ODBORNÝ POSUDEK

č. 287 – 19

ve věci: **„posouzení DPS „ Celková rekonstrukce a modernizace
Aquaparku Příbram“**

**Posouzení projektové dokumentace
k provedení stavby**

Obr. C-1 Výřez z projektové dokumentace (D.1.1 A - 3.12 příčný řez A) ze kterého je patrné, že sklon finských přelivných žlábků směrem k nádrži (1.102) je $35/248 \cdot 100 = 14,1\%$ což je více než připouští norma ČSN EN 15288-1+A1.

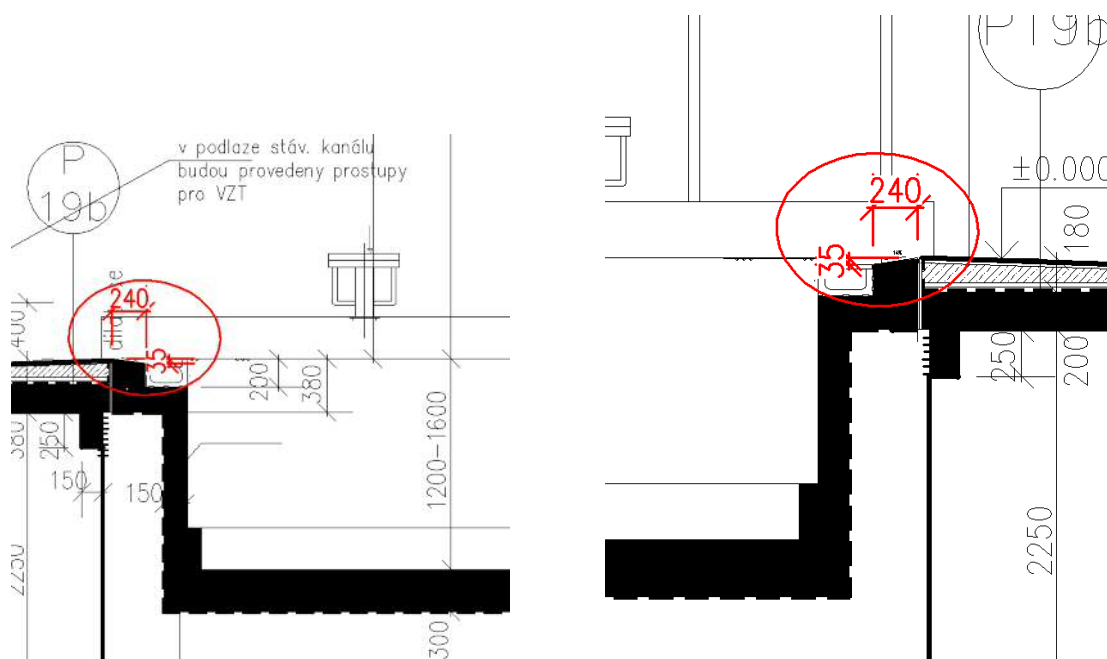
C.3.2. Sklon finských přelivných žlábků u jednotlivých bazénů (1.102, 1.093, 1.094, 1.041 a 1.042) je v rozporu s ČSN EN 15288-1+A1. Dle článku 5.6.2.1 této normy musí jeho sklon vzhledem k nádrži bazénu být $\leq 10\%$.

Důkaz: Výše uvedené tvrzení je podloženo výřezy z PD, viz obr. C-1, C-2, C-3 a C-4, dále je podloženo výřezem z ČSN EN 15288-1+A1, viz. obr. C-5.

Obr. C-6 Výřez z projektové dokumentace (D.1.1 A - 3.15.2 navrhovaný stav, podélný řez – stávající bazén), ze kterého je patrné, že svislá vzdálenost mezi stupni schodiště do dětského bazénu je menší než 140 mm.

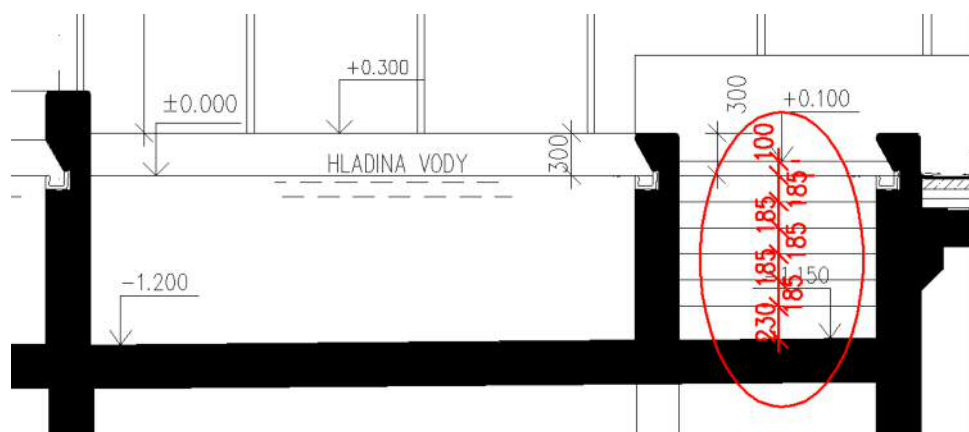
C.3.3. Návrh vestavěných zapuštěných schodů do dětského bazénu (1.094), rekreačního bazénu (1.040) a na výstupu z dojezdu tobogánů (0.28) je v rozporu s ČSN EN 15288-1+A1. Dle článku 5.6.3.2 písm. e) této normy musí mít stupně rovnoměrnou svislou vzdálenost mezi 140 mm a 300 mm.

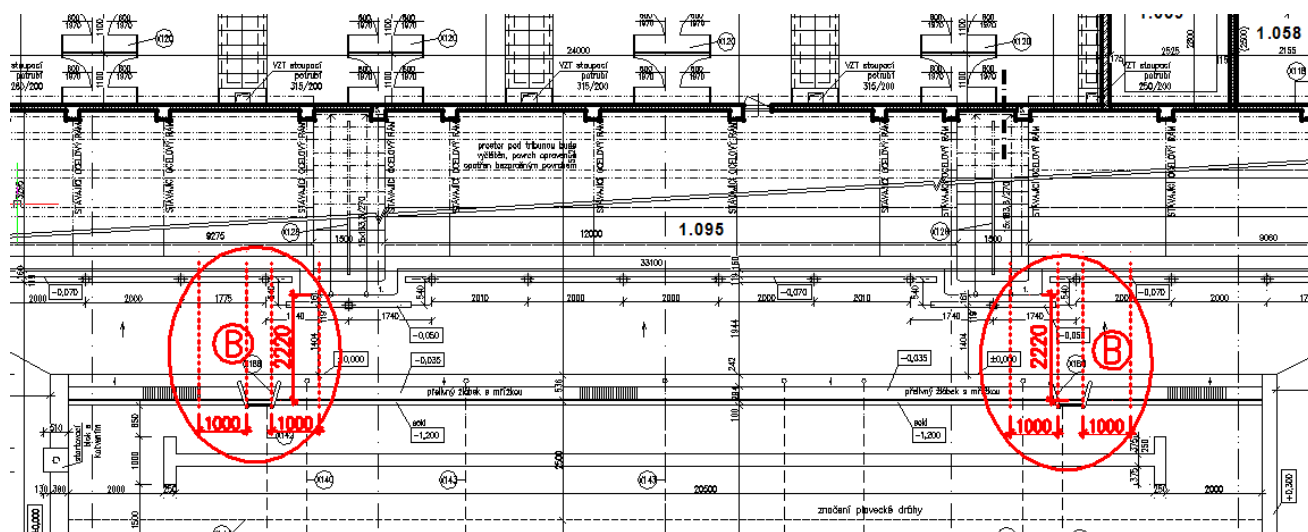
C.3.4. Šířka ochozů u výukového bazénu (1.102), plaveckého bazénu (1.093) a dětského bazénu (1.094) je v rozporu s ČSN EN 15288-1+A1. Dle článku 5.6.1 této normy musí šířka ochozů bazénu vyhovovat tabulce 1 (obr. C-12).

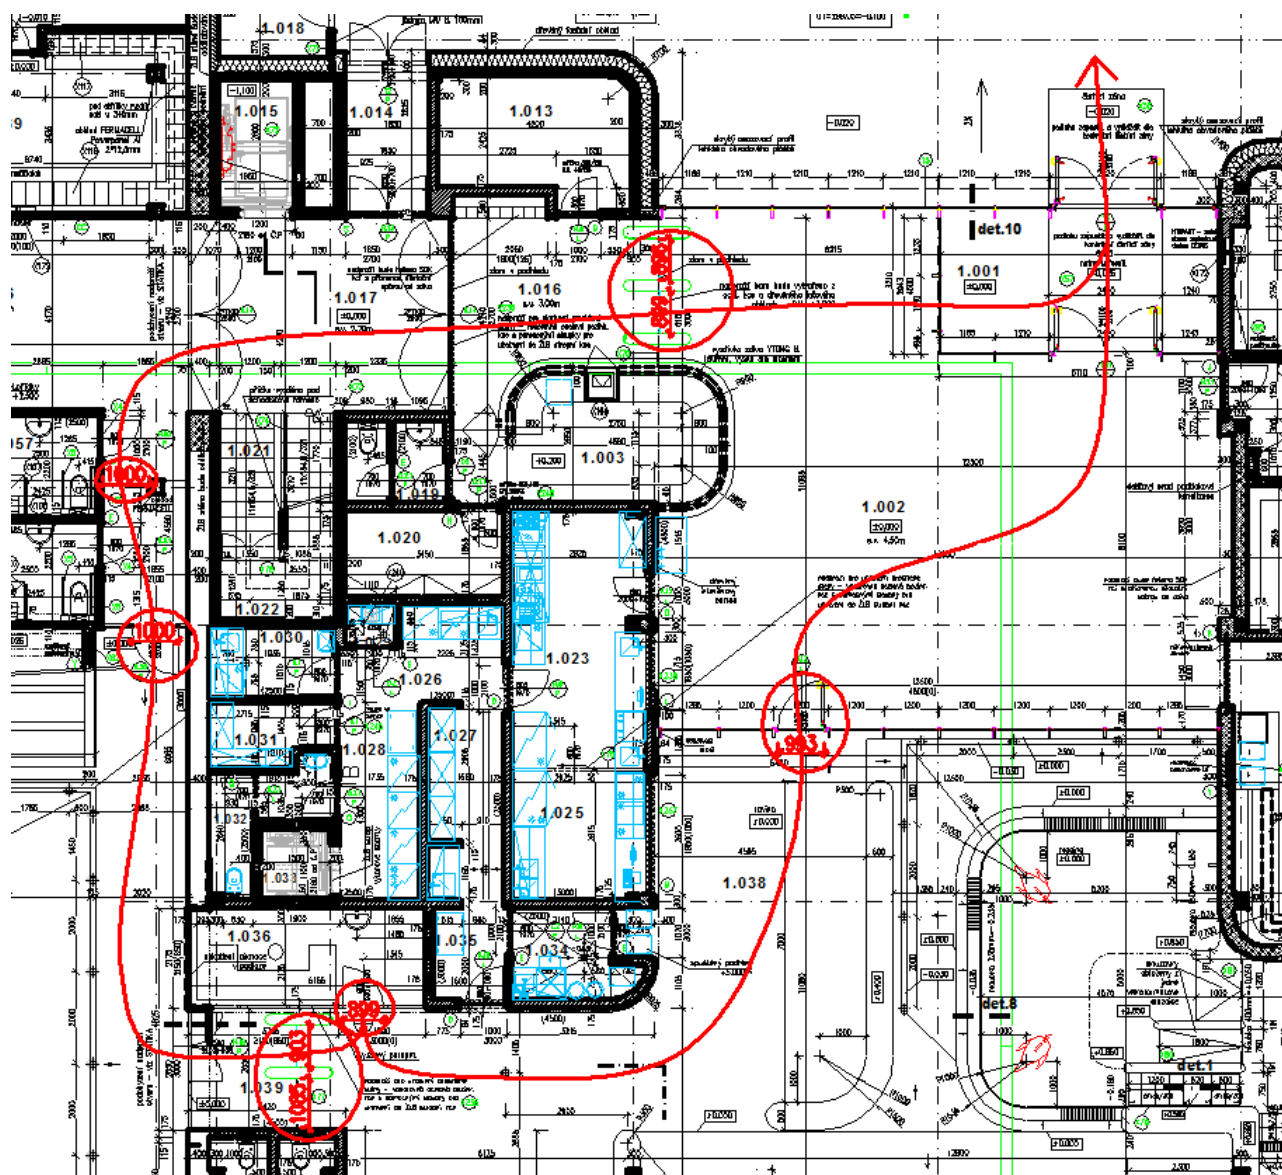
C.3.5. Cesta od místnosti pro poskytnutí první pomoci k sanitce není v PD navržena. Případné trasy, kudy může být tato cesta zajištěna, jsou v rozporu s ČSN EN 15288-1+A1. Dle článku 5.9 písm. g) této normy musí být tato cesta co nejvíce přímá, o šířce $\geq 1,2$ m a dostatečně prostorná pro transport na vozíku nebo nosítkách.

Obr. C-16 Výřez z projektové dokumentace (D.1.1 A - 3.3.4 navrhovaný stav, půdorys 1.pp – stávající zázemí), ve kterém jsou vyznačeny prostory (0.15 a 0.16) určené pro skladování chemikálií. Dále je patrné, že pro uskladnění dovezených chemikálií bude nutné překonat cca 2 m výšky po schodech.

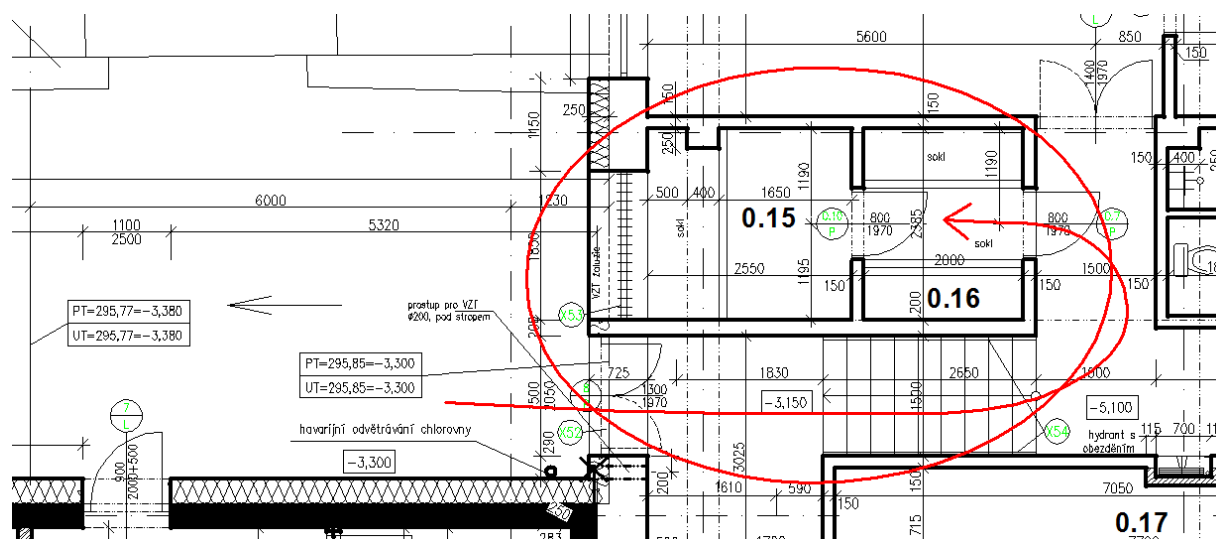
C.3.6. Návrh prostor pro skladování chemikálií na úpravu vody (0.15 a 0.16) je v rozporu s ČSN EN 15288-1+A1. Dle článku 5.11 písm. g) této normy musí být ve stejné úrovni jako je vstup při dodávání nebo mít vstup přímo z venku.
